**□ 우수시공 및 지적사항**
**○ 우수시공**

## ○ 지적사항(개선사항) 총괄

## 분야별 현장 점검사진

사진5 208동 지하주차장A-32 기둥 전면 PIT 내부 콘크리트벽돌 줄눈 채우기

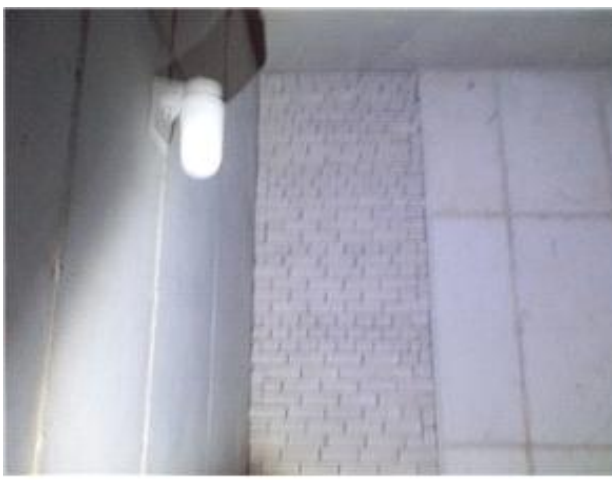
연번	지적사항	사진 번호	비고
1	계단실 디딤판 노스립 타일 파손	1	
2	지하주차장 출입문 장애인 점형 블록 주위 마감 미비	2	
3	지하주차장 가설전기 분전함 위치 마감 미비	3	
4	208동 A-32 기둥 전면 PIT 내부 콘크리트 블록 상부 매지 미 시공	4	
5	208동 A-32 기둥 전면 PIT 내부 콘크리트 벽돌 줄눈 채우기 미비	5	
6	지하주차장 기둥에 설치 된 비상호출기 누구나 식별 가능한 인식표기 없음(4면 필요)	6	
7	전기실 내부 상부에 벽체 OPEN후 콘크리트 블록으로 시공하고 미장 및 PAINT 미 시공	7	
8	헬룸 (전기실 옆) Duct 고정용 앵커 등 철물 머리보호대 필요	8	
9	물탱크실 상부 청소 미비	9	
10	Ramp 방화 Shutter 옆 비상출입문 열리지 않음	10	
11	지하주차장 천장 signboard 배관 pipe와 간섭으로 식별 어려워 높이, 위치 조정 필요	11	
12	지하주차장 Ramp 중간 중앙선 설치 검토	12	
13	노인정 등 부대시설의 실외기가 조경부위에 노출된 것 가림막 설치 필요	13	
14	지하주차장 장애인주차장 주차구획표시판 미 설치	14	
15	쓰레기 집하장에 난간 미설치, 벽체 paint 미 시공	15	
16	운동시설 fitness 실과 체력단련실 칸막이 유리에 불투명 sheet 필름 필요	16	
17	옥상 태양광 패널 청소 필요	17	
18	옥상 트랜치 구매 조정 및 배수구 주위 구매 수정 필요	18	
19	옥상으로 나가는 출입문 개폐 불량	19	
20	옥상 무동력 fan 벽에 근접하여 시공되었고, 일부는 태양광 패널 아래에 설치되어 환기불량 우려높이 조정 검토 필요	20,21	
21	세대내부 거실 내부 출입문 고정부 모서리면에 손 끼임 방지장치 미 설치 됨 설치 필요	22	
22	세대 발코니 턱 상부 페인트 손보기	23	
23	팬터하우스 세대 테라스 난간 하부 paint 손보기	24

(사진 8) 위치: 집수정

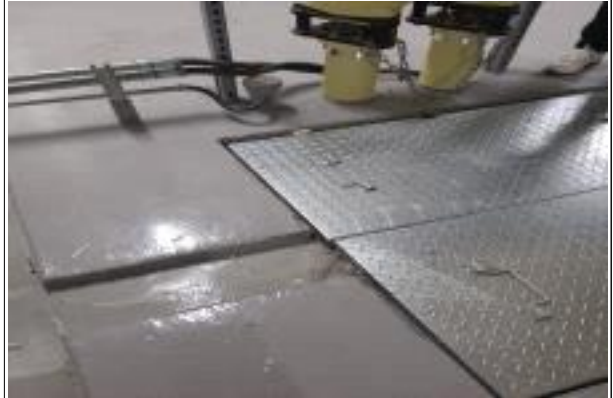
연번	지적사항	사진 번호	비고
1	스프링클러설비용 프리엑손밸브 1차측 보온재 반영	1,2	
2	주차장 기둥에 설치된 옥내소화전 야광띠 및 소방호스 격납을 사용 편리 하도록 비치	3,4	
3	펌프실, 팬룸 등 전기판넬 상부로 물배관 지나가는 곳은 전기판넬 상부에 물받이 설치	5	
4	지역난방으로 기계실, 주차장 등에 설비 배관 유체종류가 많으므로 배관에 유체명 및 유체흐름 표기	6	
5	트렌치 배수를 원활하게 할 수 있도록 집수정을 덮고 있는 뚜껑 트렌치 부분은 컷팅 및 체인결이 설치	7,8,9	
6	지하2층 탐라이트 하부 집수정 팬스 시건장치 설치	10	
7	우수처리조 협착물제거박스 유지관리 가능하도록 보완	11	
8	201동~205동 피난대피장소 노출 급수관 배관 파손 방지시설, 바닥배수구, 노출 배수관 동파방지용 보온 및 배관 파손 방지 시설 설치	12, 13, 14	
9	지하1층 기둥번호 B49부분 누수	15, 16	
10	물탱크실 배관 관통부 마감, 단위세대 씽크대하부 전기 콘센트 배선정리, 지붕 RD 청소, 기계실 장비도색 및 고정, 팬룸집수정 앵글 도색, 행거 비닐 제거, 공용부 탕비실 취사, 배식시설 사용 시 환기 반영	17,18, 19,20, 21,22, 23,24

지적사항: 집수정 뚜껑 트렌치 부분 컷팅

(사진 3) 위치: 수중 조명시설

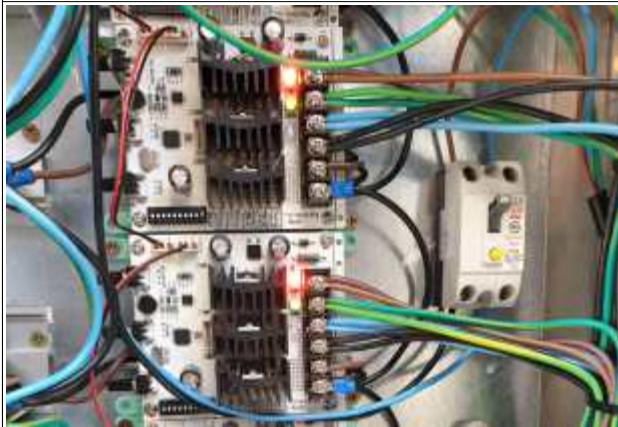
연번	지적사항	사진 번호	비고
1	- 경사로 장애인용 핸드레일이 통행로에 돌출되어 보행에 지장을 줄 수 있습니다. 장애인설치기준과 충돌이 예상되지만 편의성과 안전성을 확보하는 대안을 첨부하였습니다.	01	
2	- 경유라인에 냉온수용 볼밸브를 설치하였으나 제작업체 카다록 확인결과 유류용에 적합여부가 불명확합니다. 유류용으로 확인 또는 교체가 필요합니다.(첨부 제조업체 설명 페이지)	02	
3	- 수중조명등을 조경에서 시설하여 전기분야의 확인이 필요합니다. 수중시설은 조경과 전기분야의 협력으로 안전한 시설이 되도록 하였으면 합니다. 사진에서는 단자처리를 하지 않고 연선을 직접 접속하고 있으므로 접지단자 설치와 접속보완이 필요합니다.	03

지적사항: 외함접지와 단자처리 보완

(그림 1 현재 시공내용)

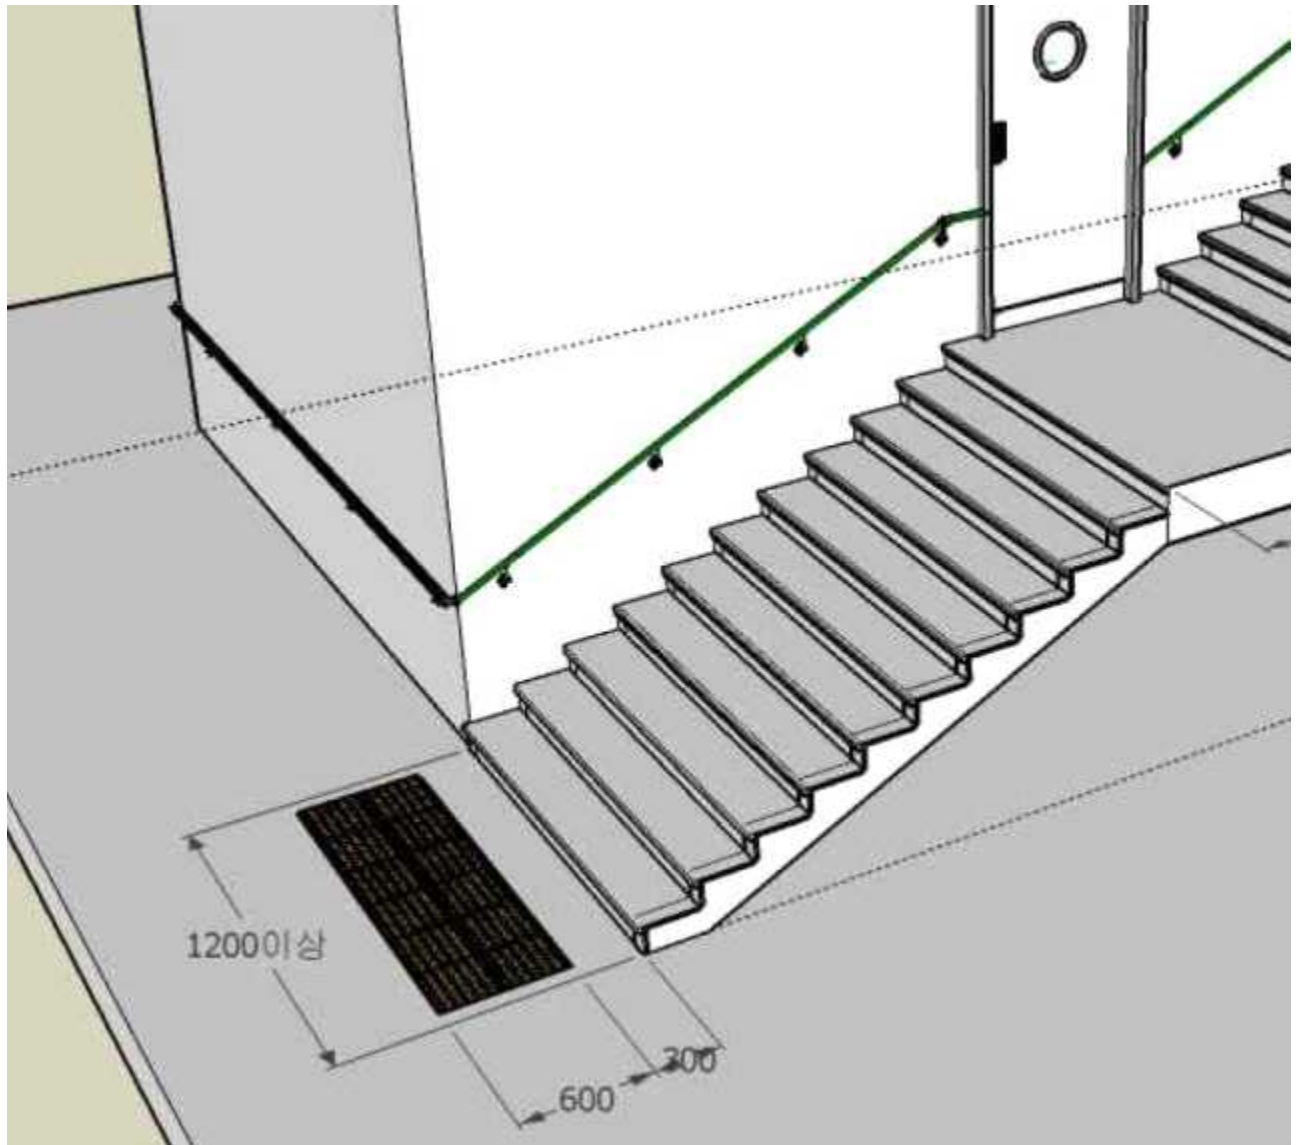
시공사는 장애인 시설별 설치 매뉴얼에 『난간 끝 수평부분은 300~500mm 정도 연장한다.』를 기준으로 연장시설하고 있으나  
아래 그림과 같이 기동방향으로 굴곡을 돌리고  
난간의 단부는 충돌 시에도 부상이 적도록 둥글게 하거나 아래로 구부릴 필요가 있음.

선생님께서 한글파일에 주신 내용과 같이  
현재 시공 내용에서 첨부드린 사진처럼 수정을 하셔도 무방하실 것 같습니다.

손잡이 부분이 연속되어 설치되는 부분은 기동방향을 따라 굴곡하게 돌리고(선생님이 주신 그림 3),  
마지막 끝 지점은 튀어나오지 않고 안쪽으로 둥글게 마는 형태로 설치하시면 될 것 같습니다.(마지막  
4-15 아래 단면도 사진과 같이)

〈그림 4-15〉 주출입구 경사로 평면도, 단면도

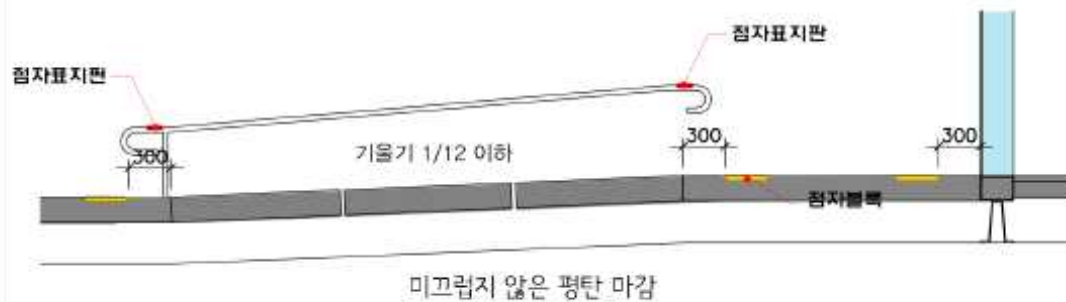
그림 4-15 계단오름 끝단에서와 같이 벽면을 돌아서 시공할 수 있다면 시작부분의 손잡이도 돌려 시공하는 것이 안전성에서 유리할 것 같습니다.
